Direction Régionale de l'Environnement de l'Aménagement et du Logement de Bretagne

Saint Aubin du Cormier, le 03 juillet 2023

Objet : Réponse au rapport de l'inspection des installations classées au préfet, demande du 20/10/2022

Référence: UD35/GG/2023-239

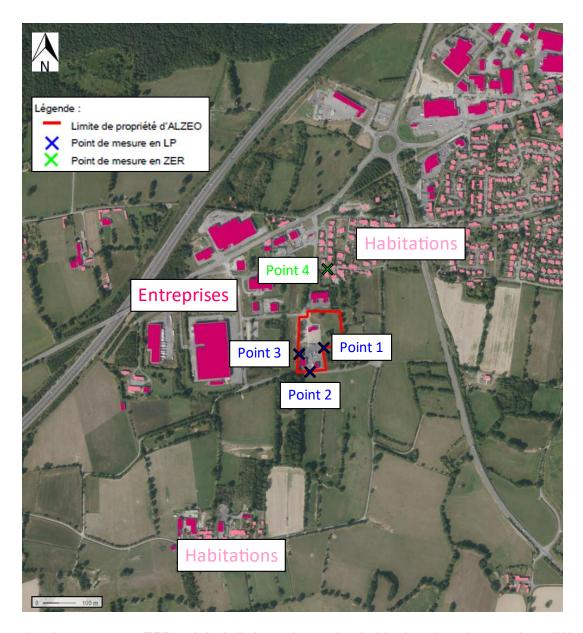
L'évaluation de l'impact sonore réalisé en avril 2022 est assez sommaire et l'Inspection invite l'exploitant à s'assurer que les niveaux sonores futurs seront bien conformes aux dispositions réglementaires.

Une étude acoustique a été réalisée par la société SOCOTEC le 25/04/2022. Les points de mesures sont précisés sur la carte ci-dessous :

Le point de mesure en ZER a été réalisé au niveau des habitations les plus proches d'Alzéo Environnement à environ 100 m au Nord-Est.

Le site se trouve en contrebas par rapport aux habitations les plus proches et à l'entreprise située directement au Nord. Cette-dernière permet de faire écran entre Alzéo Environnement et les habitations. Cela explique l'émergence nulle mesurée lors de l'étude acoustique.

Les résultats montrent que les niveaux sonores sont compris entre 53,0 et 57,5 dB(A), ce qui correspond à un niveau sonore classique dans une zone d'activités.

Une nouvelle campagne de mesure acoustique sera réalisée en phase exploitation au cours de la première année de mise en service de l'installation afin de s'assurer du respect de la réglementation.
